Parecer nº 9/FEAM/URA CM - CAT NUCAM/2026

PROCESSO Nº 1370.01.0058883/2020-68

Parecer Alteração/exclusão de condicionantes NUCAM CM nº 09/2026 Nº Documento do Parecer Único vinculado ao SEI: 137630886			
Processo PA COPAM: 1370.01.0058883/2020-68	**SITUAÇÃO:** - LO nº 095/2020. Alteração/exclusão de condicionantes		
EMPREENDEDOR:	CRH Sudeste Ind. de Cimentos SA	**CPF/CNPJ:**	21.109.697/0010-02
EMPREENDIMENTO:	CRH Cimentos - Und - Santa Luzia		
MUNICÍPIO:	Santa Luzia	**ZONA:**	Urbana

Trata-se de parecer de Adendo à Licença Ambiental de Operação nº 095/2020, no escopo do PA nº 00289/2000/019/2017 (processo híbrido SEI nº 1370.01.0058883/2020-68), para o empreendimento CRH Sudeste Indústria de Cimentos S.A, CNPJ: 21.109.697/0010-02, instalado no Município de Santa Luzia/MG.

Figura II – Córrego Santa Rita e sua faixa de APP – 30 metros nos termos da Lei Florestal.

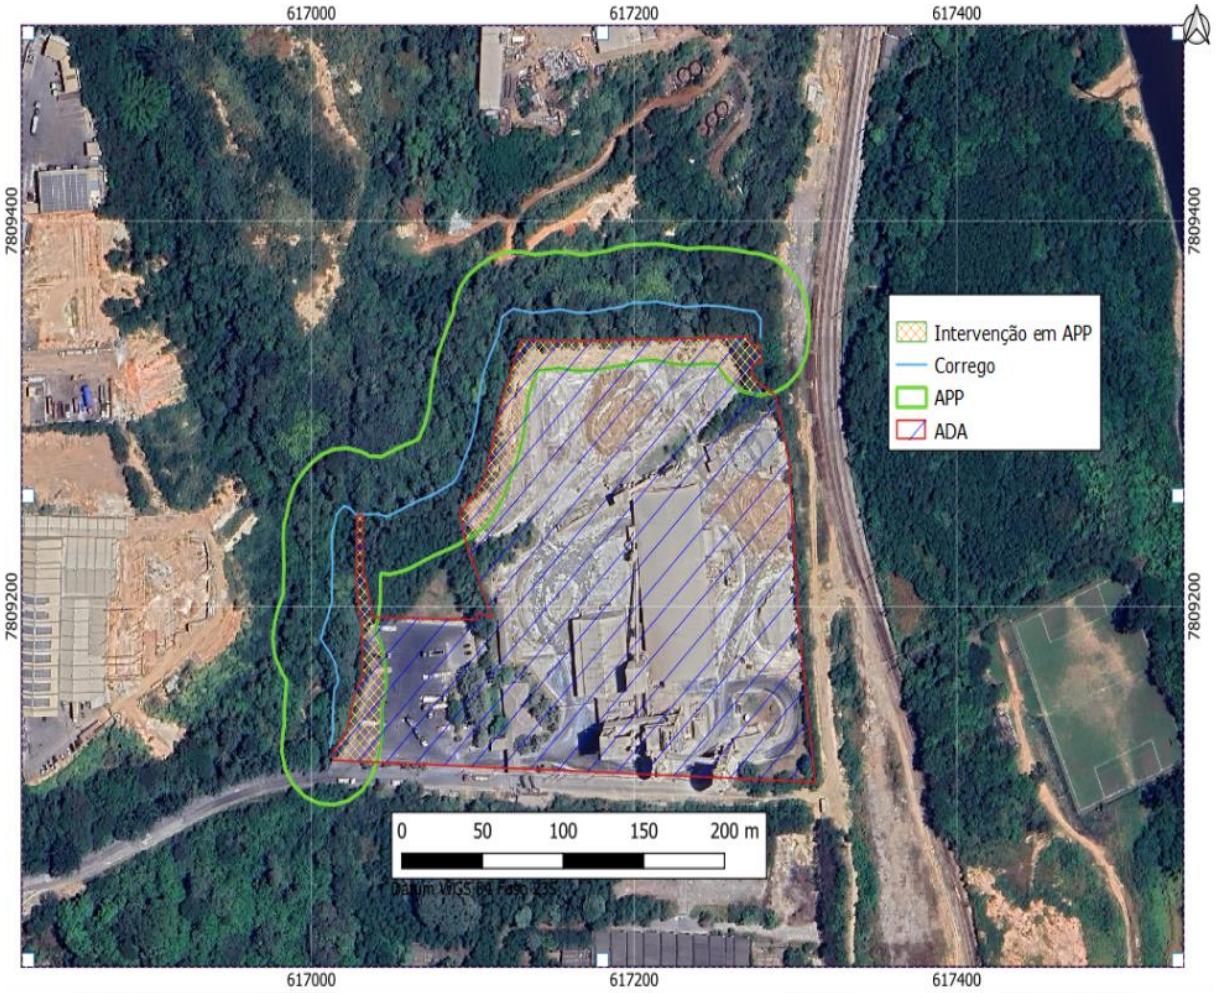
Em vistoria realizada no empreendimento, em 07/05/2025, nos termos do Auto de Fiscalização AF 502015/2025, foi constatado que a área diretamente afetada – ADA pelo empreendimento ocupa 0,5342 ha em APP, conforme pode ser visto na figura II.

Outra questão levantada por ocasião da vistoria é que parte do estacionamento do empreendimento também se encontra inserido em APP. Ressalta-se que, tendo em vista a ausência de apresentação dos atos autorizativos para intervenção na área de 0,5342 ha ocupada por parte do empreendimento, foi lavrado o Auto de Infração nº 701995/2025.

Ocorre que, revisitando a questão em razão do pedido de exclusão da condicionante e, após vistoria realizada no empreendimento, constatou-se que houve um equívoco em estabelecer o limite do buffer de 30 m relativo à APP (Lei Estadual nº 20.922/2013 - Código Florestal Mineiro, em seu art.9º alínea I- a), sendo insuficiente para contemplar a integralidade da faixa de proteção legalmente instituída, a recomposição de apenas três metros.

Com estas evidências, constata-se que a condicionante homologada é falha em promover o resgate integral da faixa legal de APP aplicável ao caso, ou seja, recompor o buffer legal de 30 m de APP do Córrego Santa Rita.

Diante da verificação de equívoco na condicionante nº 5, que não considerou adequadamente o limite do buffer de 30 m da APP do córrego Santa Rita, e diante da necessidade de regularização da intervenção em APP para o lançamento final da drenagem pluvial do empreendimento, sugere-se nova redação das condicionante 05 e 06, de forma a ficarem adequadas à Lei Florestal Mineira – Lei Estadual nº 20.922/2013, e acréscimo das condicionantes 07 e 08, para promover a regularização das estruturas implantadas em APP com o objetivo de lançamento final da drenagem pluvial do empreendimento.

05	Apresentar Projeto e Recomposição de Área Degradada e Alterada – PRADA com o objetivo de **recompor de forma integral** a faixa ciliar do Ribeirão Santa Rita (30 m de Buffer) inserida no imóvel em que se localiza o empreendimento, seguindo as orientações contidas no endereço https://ief.mg.gov.br/web/ief/w/termos-de-referencia.	90 dias a partir da homologação da instância decisória.
06	Apresentar relatório técnico e fotográfico, elaborado por profissional habilitado com registro no conselho de classe, comprovando a execução e o acompanhamento do PRADA apresentado em atendimento à condicionante nº 5.	Anualmente, durante a vigência da licença ambiental.
